昭和50年度 1~2月期におけるロケット及び
人工衛星の打上げ結果の評価について(報告)

昭和51年7月 7日

宇宙開発委員会技術部会

図3. M-3Cロケット3号機の飛行径路

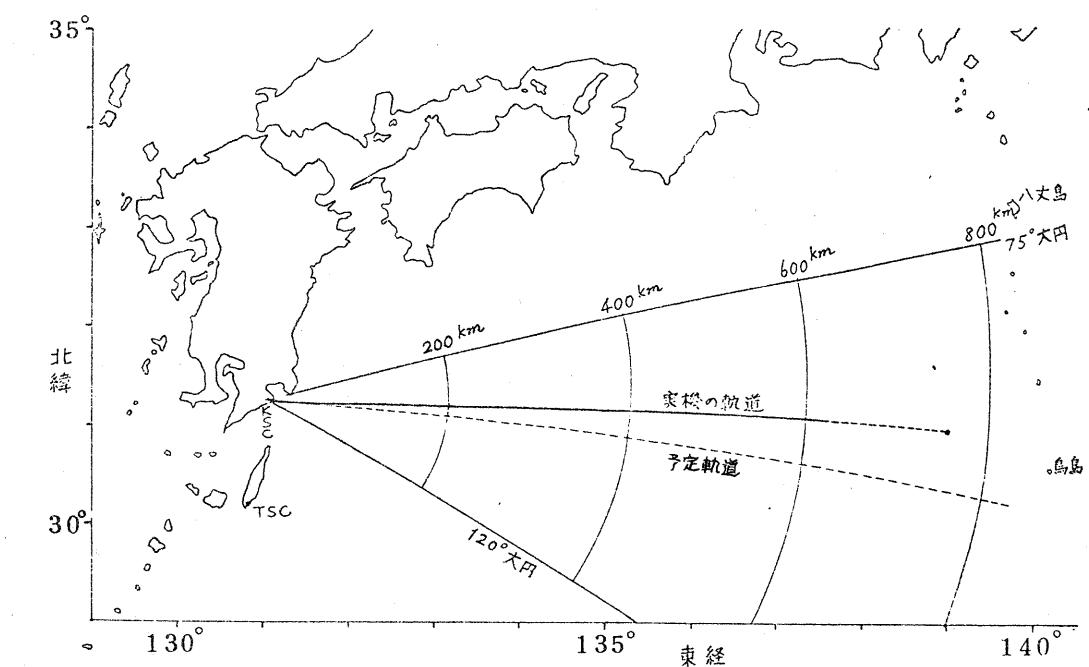
第1段ロケットは正常な燃焼及び飛行を続け、その切離しも正常に行われた。しかし、第2段ロケット燃焼開始以降、姿勢角が計画値を大きく下回り、飛行径路は著しく低くなつた。（図3参照）このため、地上からのコマンドにより姿勢角を若干回復させたが、衛星の軌道投入を可能とするまでには至らなかつたので、再びコマンドを送信してタイマを停止させ、スピノーモータ点火以降の作動を中止した。第2段ロケット、第3段ロケット及び衛星は一体となつたまま飛行を続け、発射後4分17秒に内之浦東方約800kmの海上に落下し、実験は不成功に終わった。

図4. 姿勢誤差演算ブロック図

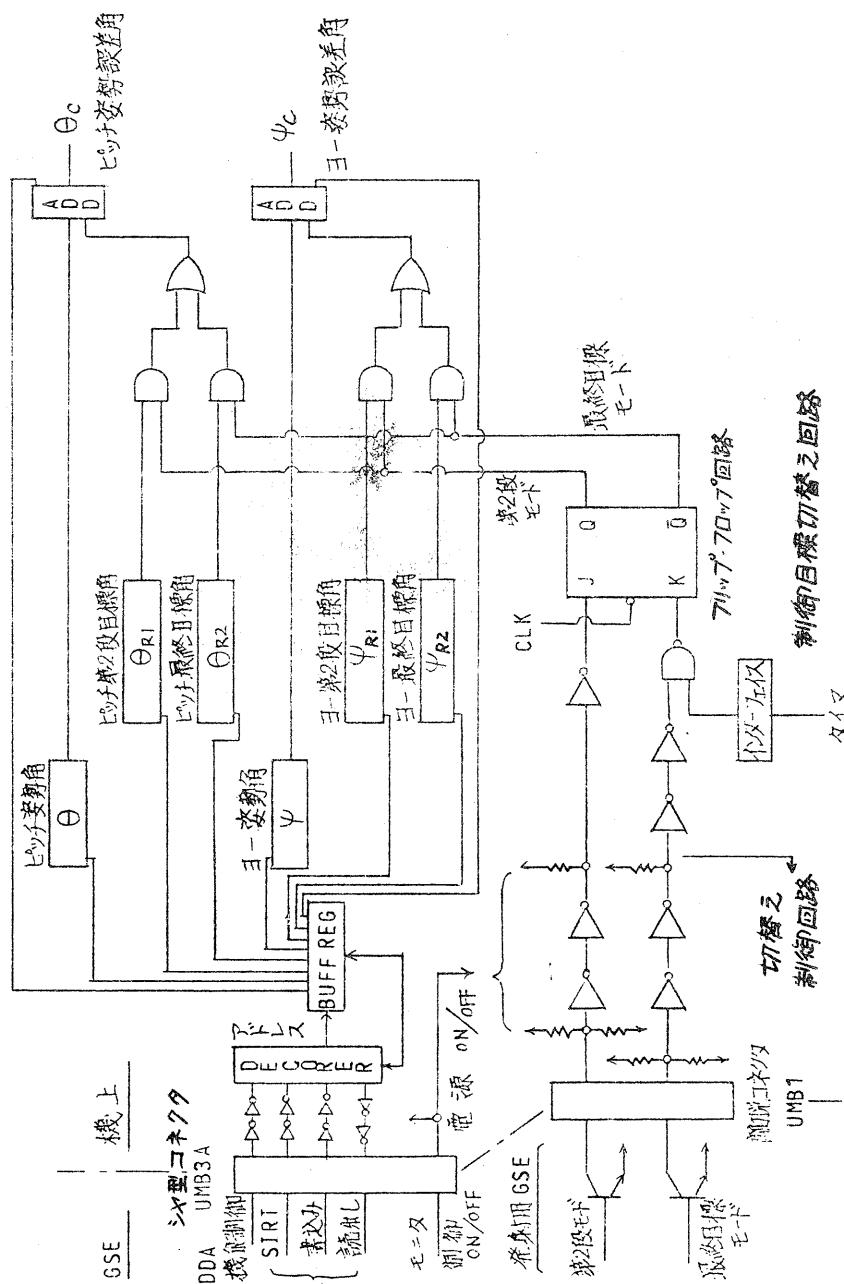
事後読み出した発射45秒前のデータによれば、姿勢基準装置内に設定された値(図4の θ_{R1} 、 θ_{R2} 、 φ_{R1} 、 φ_{R2})は指示どおりであるが、機体姿勢角と姿勢基準角との差($\theta_c - \theta$ 、 $\varphi_c - \varphi$)は、第2段燃焼中の姿勢基準角との差($\theta - \theta_{R1}$ 、 $\varphi - \varphi_{R1}$)ではなく、第3段打出し時の姿勢基準角との差($\theta - \theta_{R2}$ 、 $\varphi - \varphi_{R2}$)となっていた。つまり、発射前の状態において、姿勢基準角はすでに第3段打出し時のものに切替わっており、そのまま発射にもちこまれたことになる。

この原因は、次のように推定される。すなわち、発射前における姿勢基準角の監視は、図4に示すようにシャンク型コネクタを通じて行われており、この監視のための回路と、地上点検時に姿勢基準角を切替えるための、離脱コネクタを通る制御回路とは、同じスイッチにより電源が開閉されるようになっていた。

発射前3分30秒の離脱コネクタ引き抜きの際も、姿勢基準角の監視は継続されていたため、姿勢基準角切替え制御回路も生きており、引き抜き時に発生したノイズが切替え用フリップ・フロップ回路を反転させたものと推定される。

これらの信号回路が生きた状態のままコネクタ離脱を行うことについては、事前に工場において試験が行われ、異常を生じないことが確かめられていたが、この時には短いケーブルが使用されていた。追試の結果によれば、離脱コネクタ引き抜き用の電磁石の回路と姿勢基準角切替え制御回路とは同じケーブルを通っていたため、ケーブル長が長い場合には、電磁石に電流を流した際に、姿勢基準角切替え制御回路に誘導ノイズが発生し、フリップ・フロップ回路が反転してしまう場合があることが認められている。

(1) 制御目標切替え回路の動作特性をノイズに強くなるよう改良するとともに、離脱コネクタとシャンク型コネクタのどちらも電源開閉が独立に行えるように改め、いずれも引抜き前には必ずそのコネクタに通じている切替え制御回路及び信号回路の電源を切ることによってノイズの発生による誤

図7. 電離層観測衛星主要部の温度変化及び電圧変化

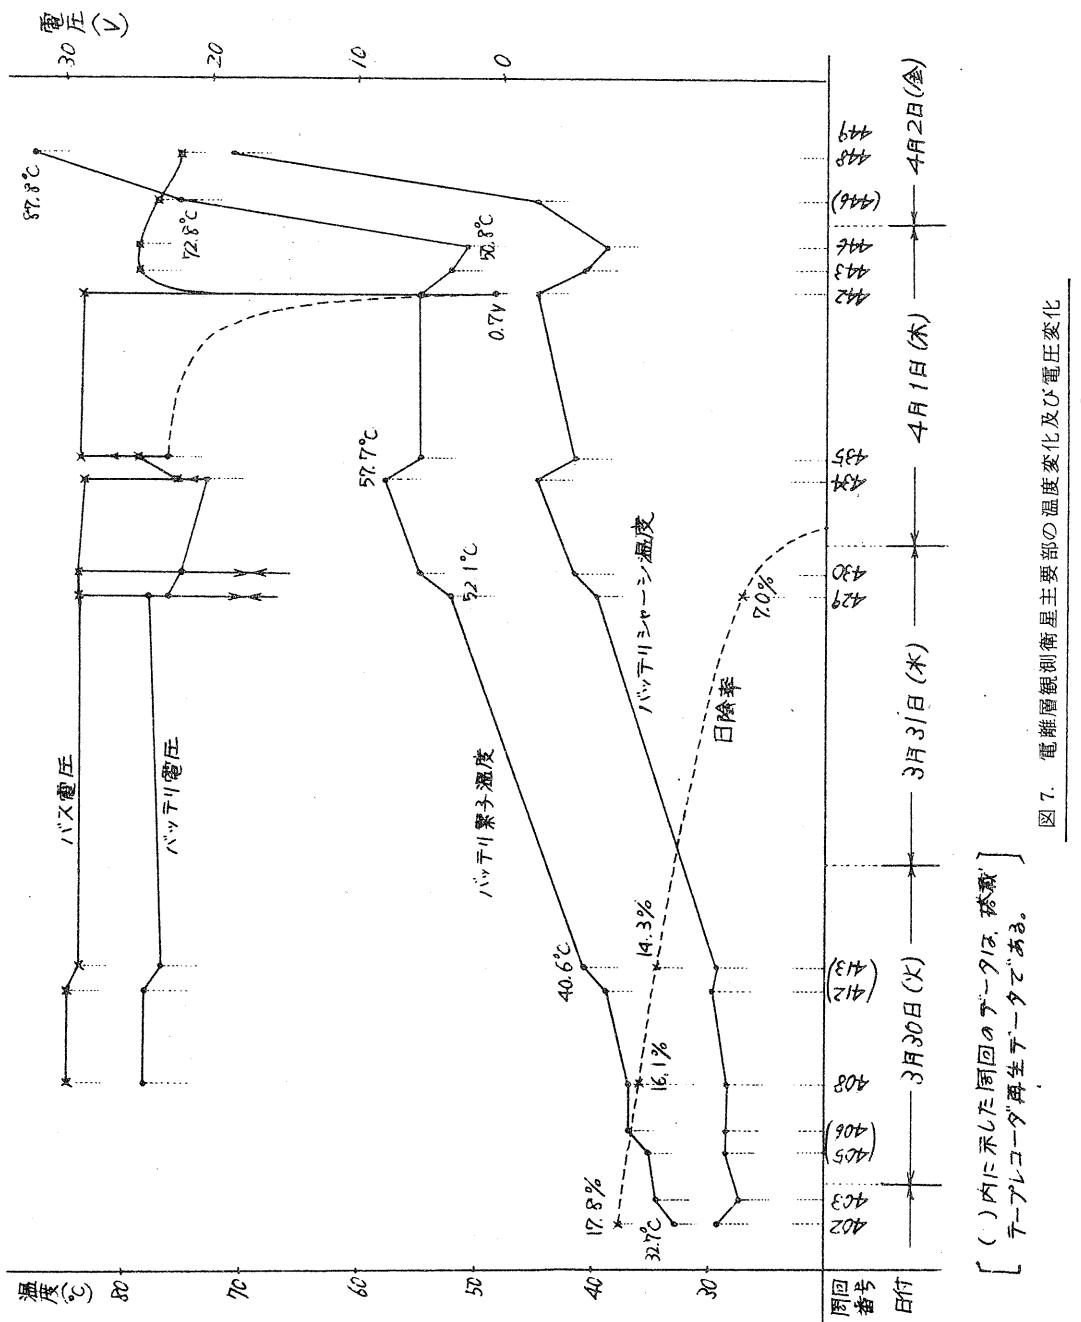
しかし、全日照に近づいた第 429 周（3月 31 日）において、バッテリ素子温度が異常に高くなっていたので、（図 7 参照）、温度上昇を抑制するため、地上からのコマンドによりリコンディショニング（リコンディショニング抵抗を通じてバッテリの放電を行い、ついで充電を行う一連の操作）を行った。これを 2 回繰り返した結果、バッテリ素子温度は、全日照時にもかかわらず低下する傾向を示した。さらに、観測機器を動作させて負荷を加え、過充電を極力抑制する方策がとられたが、温度は再び上昇を始め、第 448 周には 88°C という高温を示した。しかし、第 448 周の受信開始直前にきわめて短時間の商用電力の停電があり、テレメータデータの取得は行われたがコンピュータにプログラムを改めて入れ直す必要が生じたため、コンピュータを使用しての実時間表示は行われず、温度の急激な上昇が判明したのは衛星が可視範囲外に出た後であったので、衛星にコマンドを送信することができなかつた。このため、第 449 周には、バッテリを

図 8. 電離層観測衛星の電源回路

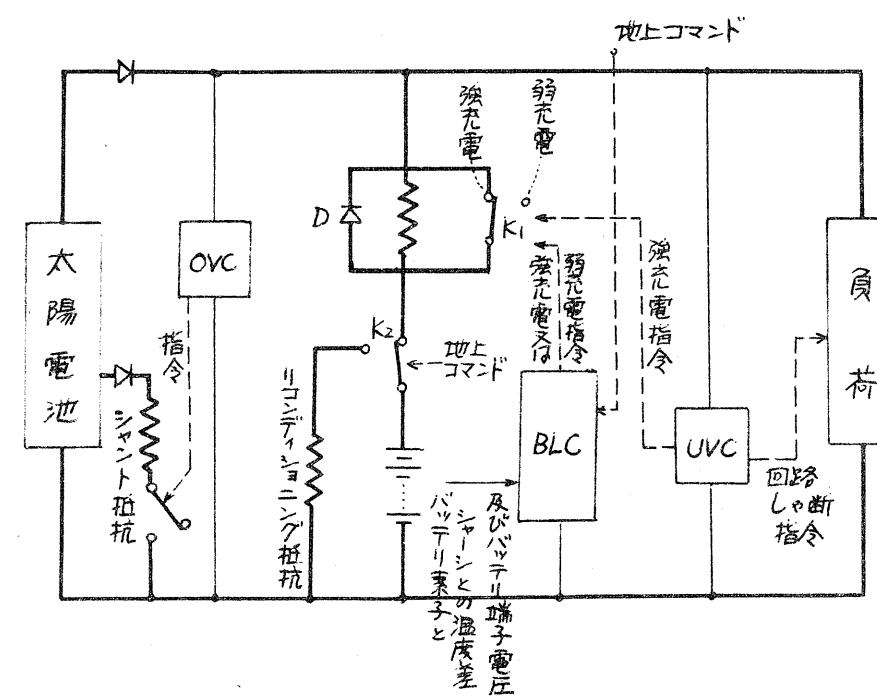
弱充電（バッテリの自己放電量を補い、所定の蓄電量を維持する）時の充電電流の設定値は約0.2アンペアとされており、バッテリ素子設計上の標準値 0.11 ± 0.01 アンペアに比べると約2倍となっている。これはバッテリの蓄電量を常に所定の量に保つためになされたことであるが、バッテリの過充電による温度上昇を招く大きな要因となっている。

また、バス電圧の下限電圧制御回路（UVC）は、バス電圧（通常23ボルト以上）が19ボルト以下となつた場合にまず強充電を指令

し、ついで負荷の一部を遮断する指令を発する機能をもっている（図 8 参照）が、逆に強充電を停止する機能はもたないため、一度働くとコマンドを送信して弱充電に切替えない限りバッテリを過充電してしまうことになる。事実この回路の作動により、強充電が行われたままになつた。

- (1) 弱充電電流値を約0.1アンペアとする。
- (2) バス電圧の下限電圧制御回路の負荷回路遮断機能は残すが、強充電指令機能は廃止する。なお、不測の事態に対処するため、バッテリON/OFF機能をもたせる。
- (3) バッテリ素子とバッテリシャーシとの温度差を減少させるため、バッテリ素子の装着方法を改善する。
- (4) バッテリシャーシの熱放散を高め、温度を低減させるため、バッテリ収納箱の塗装を変更する。
- (5) 上記(1)~(4)の改善実施に係る設計及び試験結果の審査をより一層入念に行う。
- (6) バッテリの温度、蓄電量等の予測ができるような監視システムの整備を検討する。
- (7) 運用については、手順書の整備、要員の訓練等に一層努めるとともに、緊急事態に即応できるように協議方法、判断基準等をより明確にする。また、地上局での停電等の予期せぬ事態に対処できる措置（たとえば2局による運用等）を講ずる。

図 9. バッテリ素子とシャーシとの接触状態 (尺度約 2 倍)

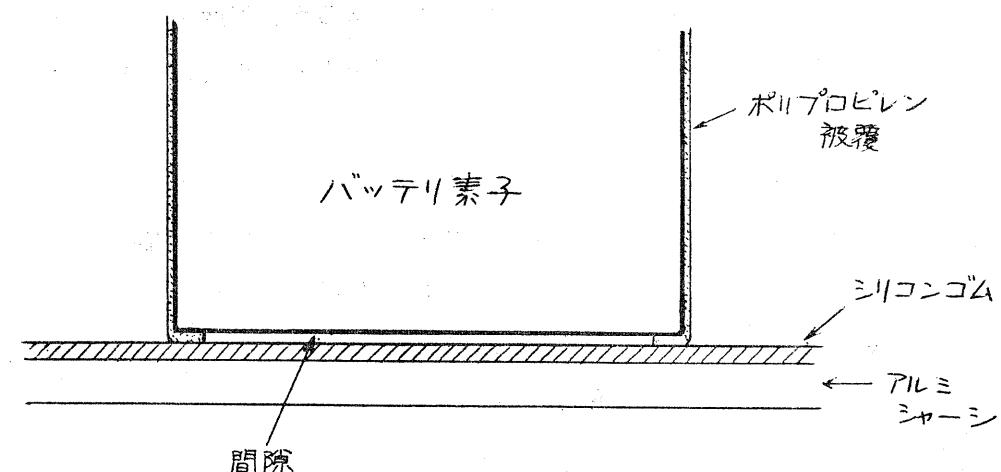
バッテリ素子とバッテリシャーシとはシリコングムを介して熱的に密接に結合していると仮定して熱設計が行われていた。しかしながら、現実にはバッテリ素子の底部とシャーシとの間には隙間があり（図 9 参照）、この隙間は真空のため熱抵抗が大きくなっていた。また、バッテリシャーシの熱放散が不十分であったため、シャーシの温度は高温側で予測値を大きく上回っていた。これらの要因により、バッテリ素子に生じた熱が十分に放散されず、素子の温度の異常上昇が促進された。

事前に疑似太陽光照射試験を行った時、全日照時におけるバッテリ素子及びバッテリシャーシの温度はそれぞれ47°C及び39°Cとなり、予測値の34.5°C及び29.5°Cを大きく上回っていた。バッテリ素子の設計上の基準値は50°Cであったため、問題点として取り上げられなかつたが、太陽電池パネル、コマンド受信機等他の部分においては予測値と実測値との差は1~2°C程度であったのに対し、バッテリ素子とバッテリシャーシとについては約10°Cの差があったのであるから、その原因を検討すべきであったと考えられる。
